改善箇所説明図

型式：WDR-KRC013

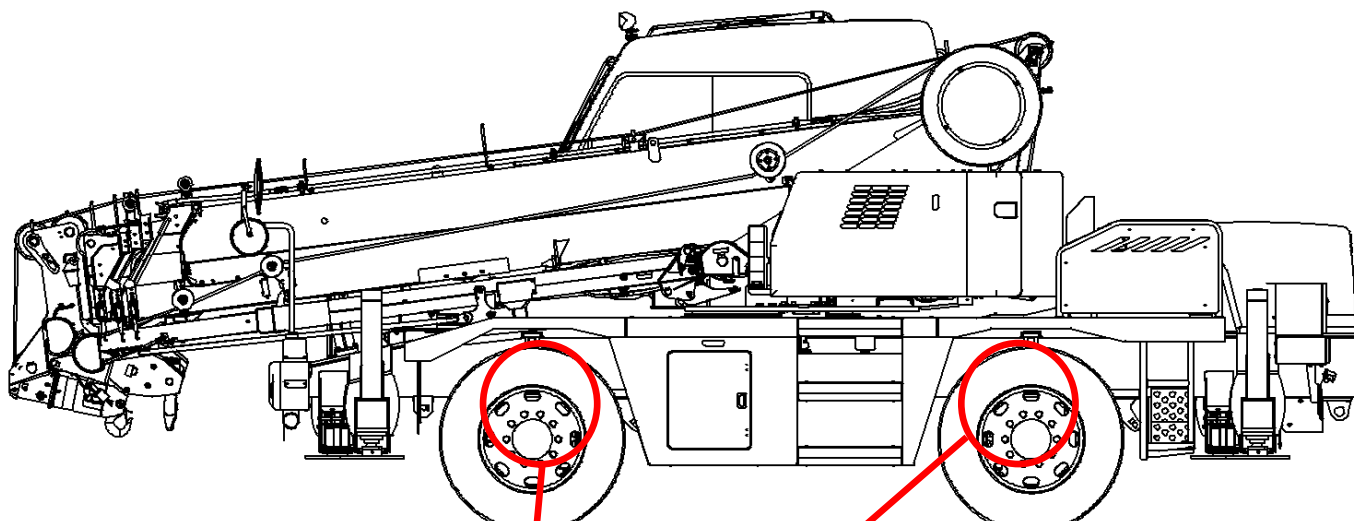
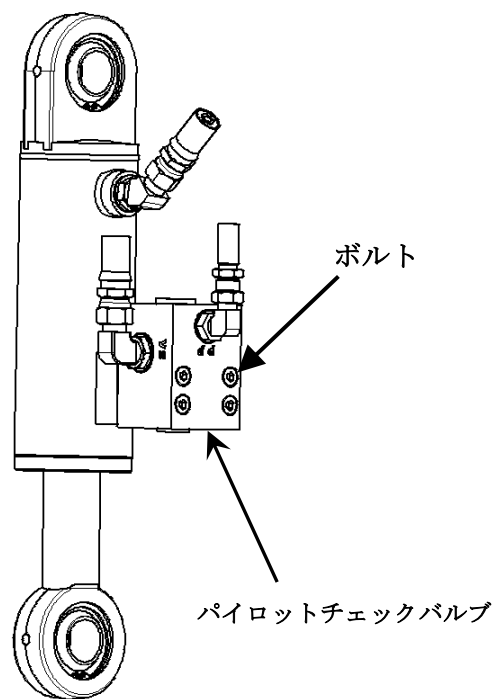
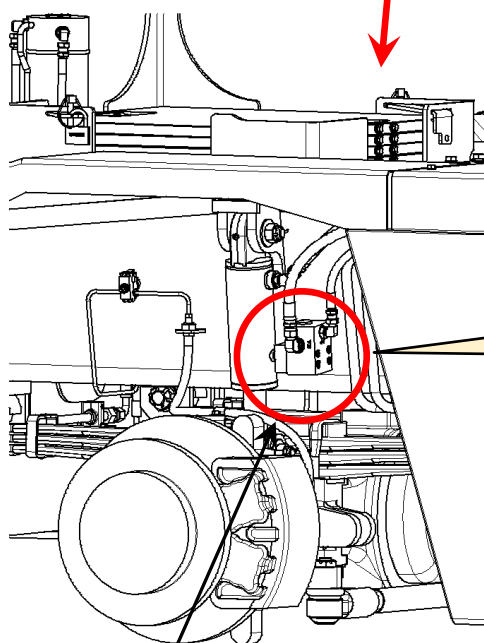
基準不適合箇所

ホイールクレーンにおいて、製造工程が不適切なため、サスペンションロック用油圧シリンダを作動させるバルブの取付ボルトの締付トルクが不足しているものがある。そのため、走行中の振動により取付ボルトに緩みが生じ、そのままの状態で使用を続けると、バルブの取付部より作動油が漏れ、最悪の場合、当該作動油がステアリング機構にも使用されていることから、走行中、操舵不能となるおそれがある。

全車両、正規締付トルクで締め付ける。

識別：作業完了後には、バルブに白色マーキングを施す。
